PROJET OPTIMISATION SHIPSHAW
Ville de Saguenay

**Addenda A – Réponses aux questions
et commentaires du MDDEP**

Décembre 2007

Figure A-2 Débits à la Rivière aux Sables

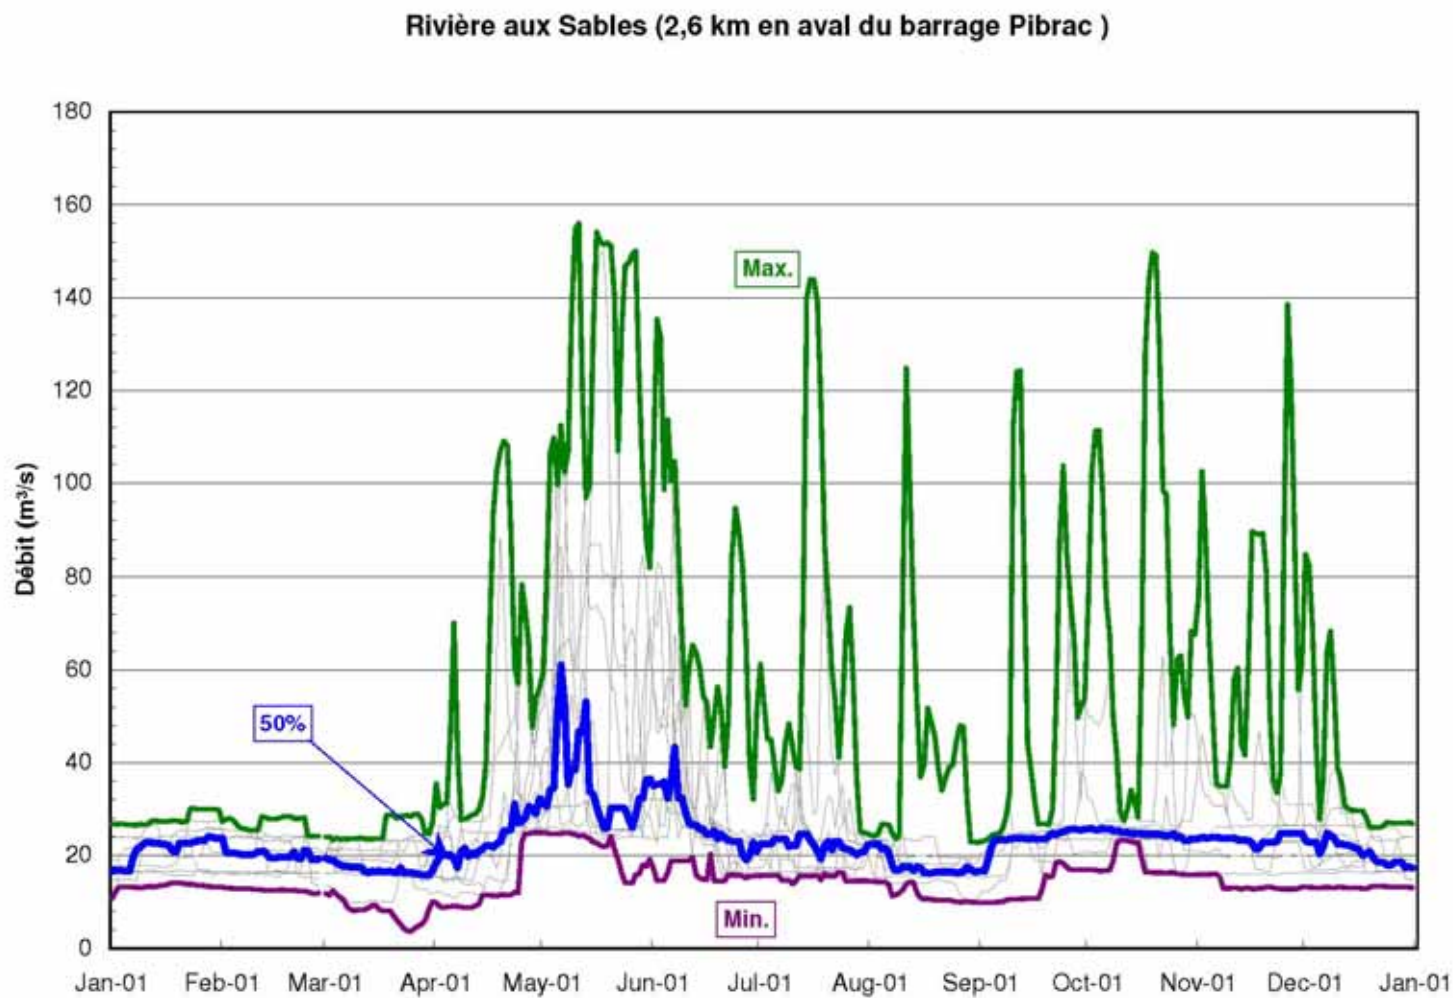
Prise en compte des débits d'étiage de la rivière aux Sables

La gestion hydraulique du Saguenay, en amont et en aval du complexe Chute-à-Caron et Shipshaw, ne sera pas modifiée par le projet. Il y aura cependant une modification de la répartition de l'eau entre les deux centrales concernées. Il y aura, entre autres, une augmentation du nombre de jours sans débit en aval des ouvrages de Chute-à-Caron. Il est mentionné dans l'étude d'impact que sauf pour un kilomètre en aval de la centrale de Chute-à-Caron, le tronçon de la rivière Saguenay n'est pas asséché puisque la rivière aux Sables assurera un débit dans ce tronçon. Notez cependant que selon le plan de gestion du réservoir Kénogami, le débit minimal de la rivière aux Sables peut être de l'ordre de 10 m³/s. Comme il est mentionné en introduction de l'étude d'impact (p. 1.2), que les paramètres utilisés pour évaluer les effets environnementaux du projet sont établis sur la base des scénarios les plus défavorables. L'initiateur doit analyser les impacts dans ce tronçon de la rivière à un débit de 10 m³/s (débit minimal de la rivière aux Sables).

Le débit d'étiage prévu au lac Kénogami est fixé à 30 m³/s, i.e. 10 m³/s dans la rivière aux Sables (1/3 du débit). Ce débit d'étiage pourrait être observé à la fin de l'hiver, principalement lorsque la crue de printemps est tardive et que le niveau d'eau dans le lac Kénogami est très bas (Figure A-1). Dans ce contexte, le débit d'étiage à l'aval des ouvrages de Chute-à-Caron ne serait pas modifié par l'implantation du 13e groupe à Shipshaw, car la centrale de Chute-à-Caron n'est normalement utilisé qu'en période de crue et ne le serait donc pas si la crue de printemps est tardive (Figure A-2). Il n'y a donc pas lieu de modifier l'analyse des impacts.

Titre
Vue d'ensemble du nouveau GTA - Plan

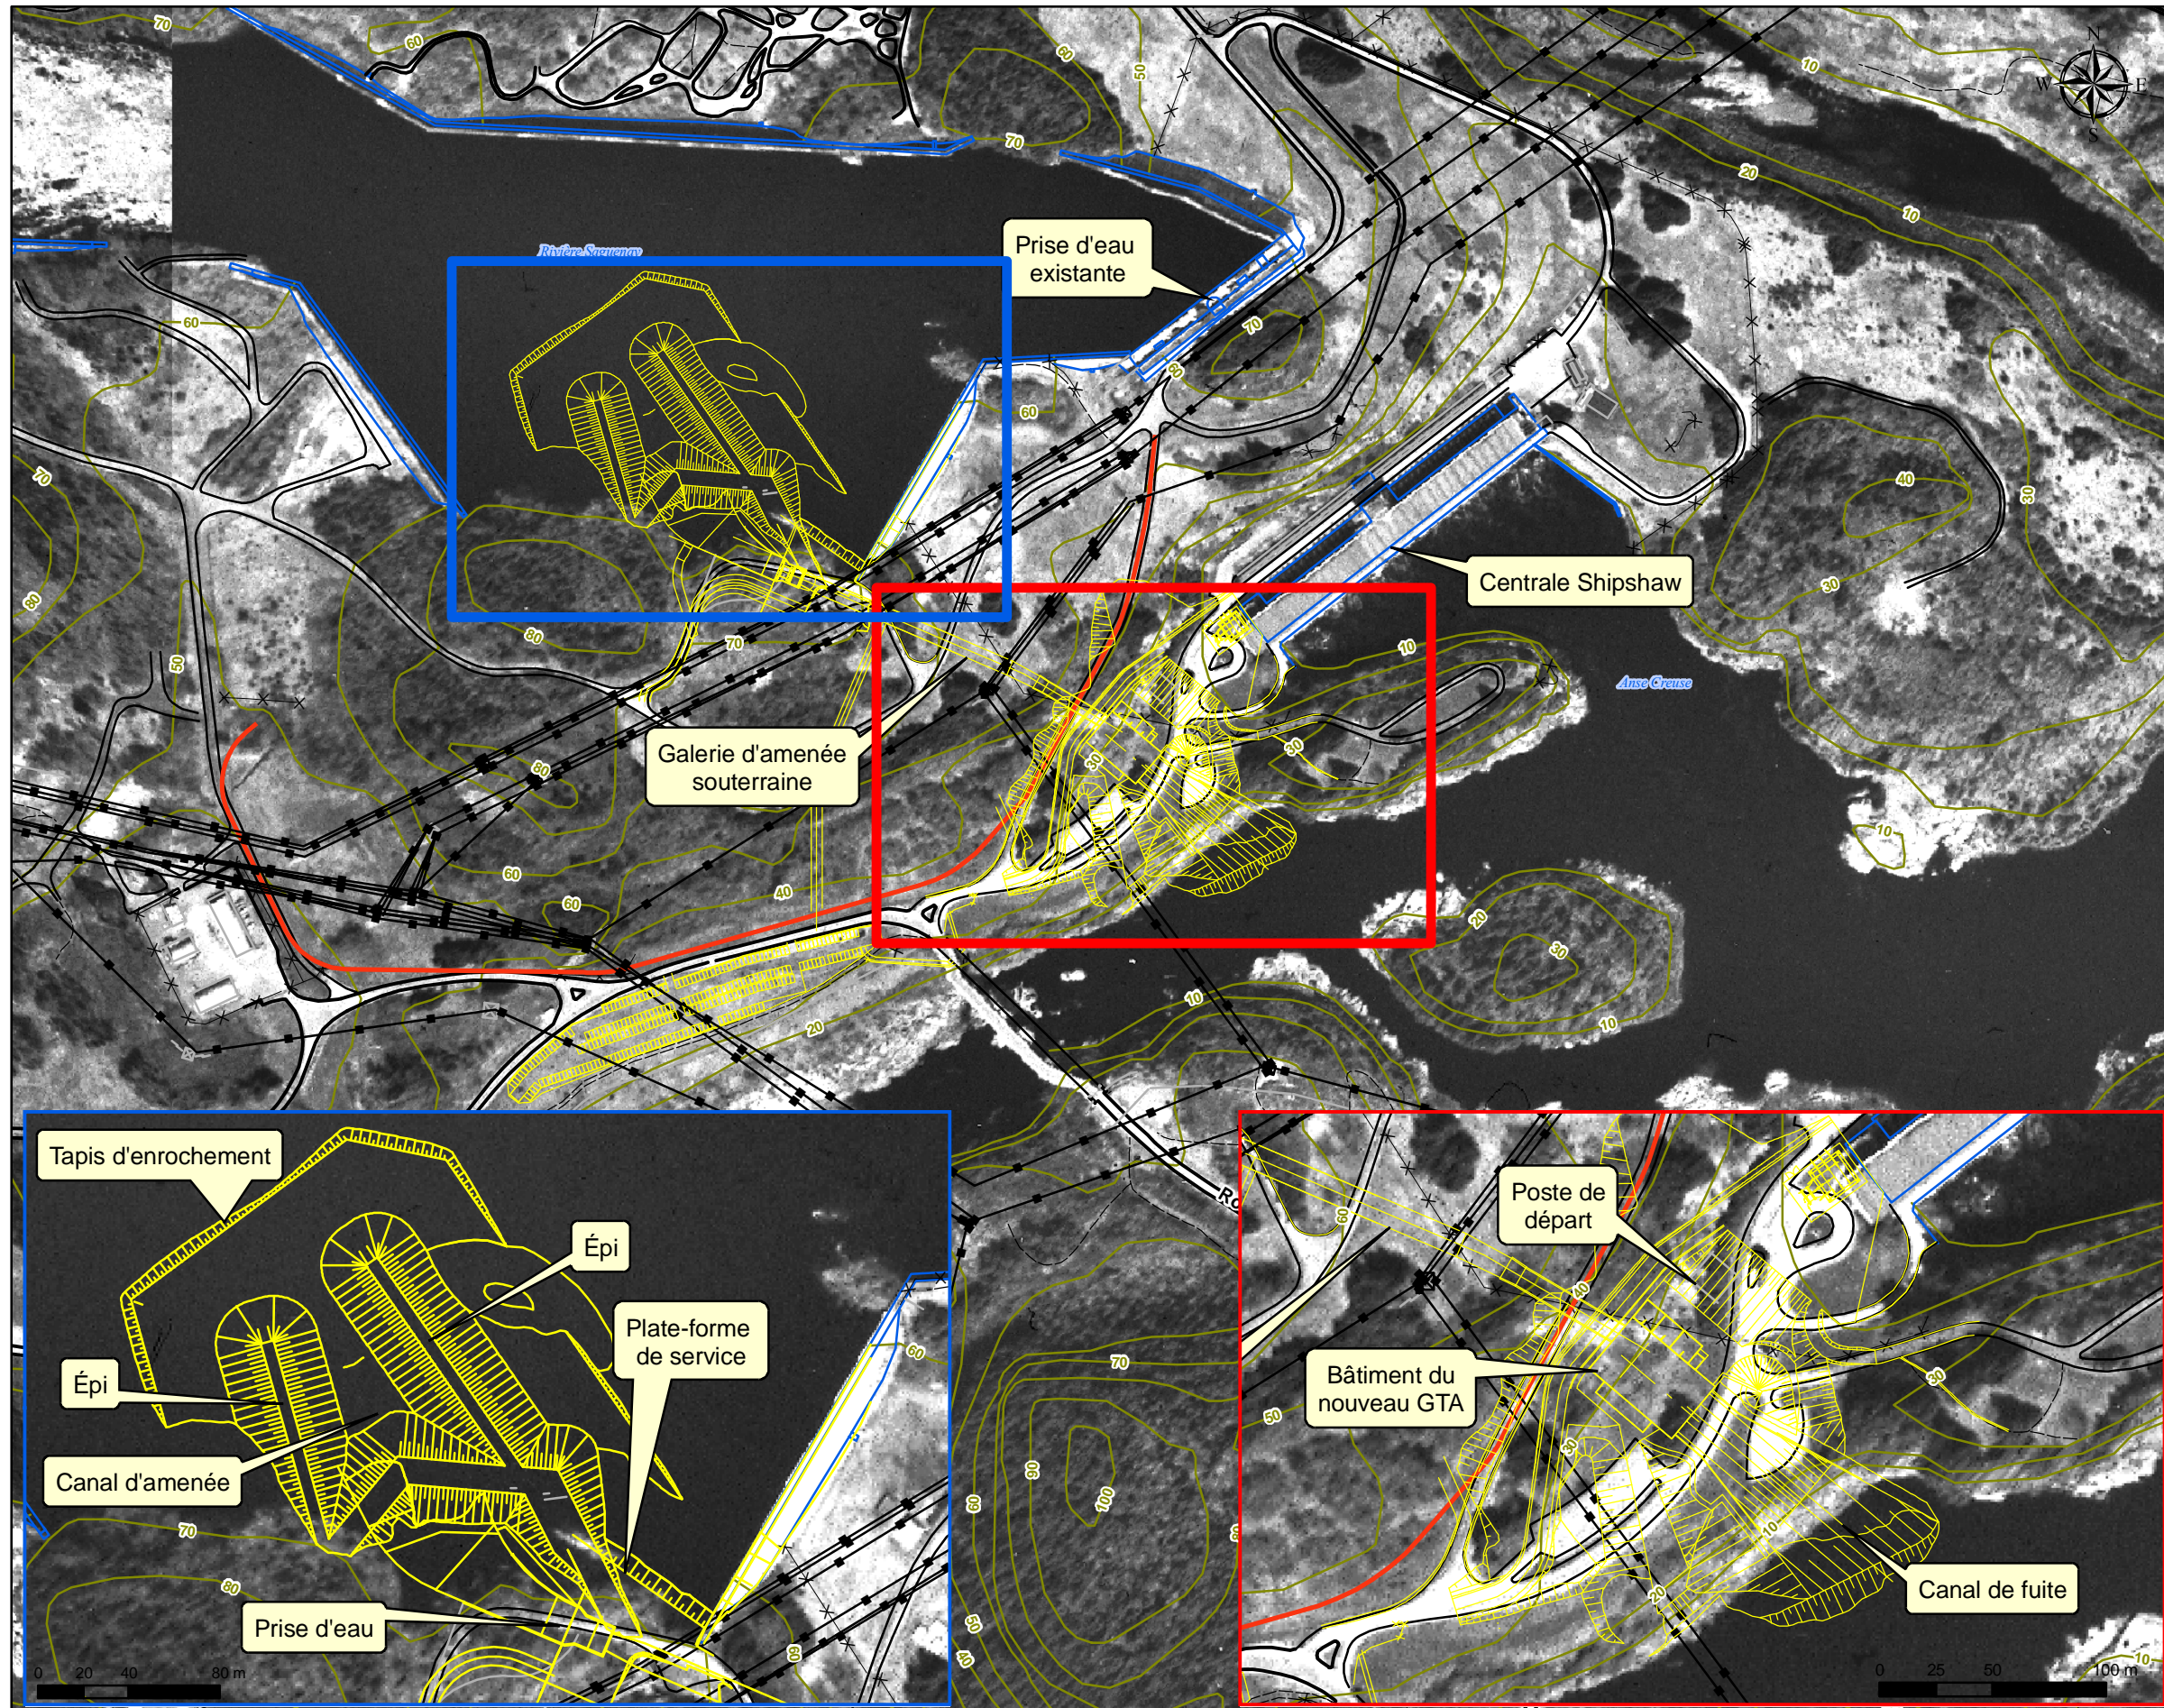
Les changements apportés à l'ingénierie sont décrits ci-dessous et illustrés aux figures 4.3 rév.1 et 4.4 rév. 1 présentées à l'annexe A.

Au niveau du canal d'amenée, des essais sur modèle 3D et les résultats de nouveaux forages géotechniques ont nécessité des modifications à l'agencement du canal d'amenée et à la prise d'eau.

Deux épis déflecteurs sont maintenant prévus de part et d'autre du canal. L'épi en rive droite aura une longueur d'environ 95 m et l'épi en rive gauche aura une longueur de 185 m. Les deux épis auront une hauteur maximale de 15 m. Comme le terrain sous l'emprise prévue pour le canal d'amenée ne présente pas une capacité portante suffisante pour soutenir les épis (présence d'argile), un tapis de remblais devra être mis en place sur le fond du canal. Ce remblai sera constitué de matériaux de déblais rocheux générés par l'excavation de la galerie d'amenée. La majeure partie des déblais d'excavation de roc serviront à la construction du tapis de remblai et des épis déflecteurs. Compte tenu de ces besoins, seules les aires de disposition des déblais D1, D2 et D3-1 seront utilisées pour disposer du mort-terrain et des autres déblais. Pour la mise en place du tapis de remblais et des épis, les matériaux de roc seront déposés graduellement puis poussés à l'aide de machinerie lourde à partir de la rive. Au besoin, une barge pourra être utilisée pour déposer les matériaux dans le cours d'eau lorsqu'il sera impossible de le faire autrement. La superficie d'empiètement du canal d'amenée en milieu aquatique sera donc de 2,7 ha.

La prise d'eau, est modifiée pour améliorer la performance hydraulique de l'ouvrage. Le calage de la prise d'eau sera abaissé de 3,2 m. Par ailleurs, la structure interne au niveau de la salle des treuils et des vannes est modifiée afin de permettre l'accès à l'intérieur de la prise d'eau pour des fins d'exploitation et d'entretien.

Le tracé du chemin d'accès à la prise d'eau a également été légèrement modifié.

Le plancher principal du nouveau GTA est rehaussé de 60 cm. Ce plancher est maintenant prévu à l'élévation 13 m et la hauteur hors-tout du bâtiment sera à l'élévation 29,85 m au lieu de 29,25 m. Compte tenu de l'emplacement du bâtiment et de la position d'éventuels observateurs, ce rehaussement de 60 cm n'aura pas d'impact visuel perceptible.

Le bâtiment du nouveau GTA est acculé à une paroi rocheuse. Le mort-terrain situé du côté nord-ouest du bâtiment doit être excavé afin d'assurer la stabilité de la paroi. Le chemin partant du pont d'Aluminium et montant à la prise d'eau derrière la centrale actuelle ne sera donc plus utilisable.

Enfin, les travaux de terrassement entre le bâtiment du nouveau GTA et la centrale existante ont été modifiés afin de niveler l'espace entre ces deux bâtiments.

La largeur du canal de fuite à la jonction avec la Saguenay sera de 43,5 m versus la largeur initialement prévu de 50 m. Ceci aura pour conséquence de réduire l'empiètement en milieu aquatique. La nouvelle superficie d'empiètement est de 3360 m².

L'aménagement du belvédère d'observation (en rive sud du Saguenay) impliquera le démantèlement de la clôture existante et l'installation d'une nouvelle clôture (de type Frost) d'une hauteur de 2,1m. Aucun déboisement ne sera requis mais des activités d'émondage afin d'assurer une vue sans obstruction sur le chantier de la centrale sera nécessaire. Un remblais de pierres concassées d'une épaisseur de 15 cm sera aussi mis en place. Les murs de pierres existants seront conservés. L'élévation du belvédère ira de l'élévation 34,0 à 36,0 m.

Une nouvelle aire (AR 4) est prévue pour les roulottes de chantier au sud de l'aire de garage actuelle de ÉÉ. Cette aire ne nécessitera aucun déboisement.
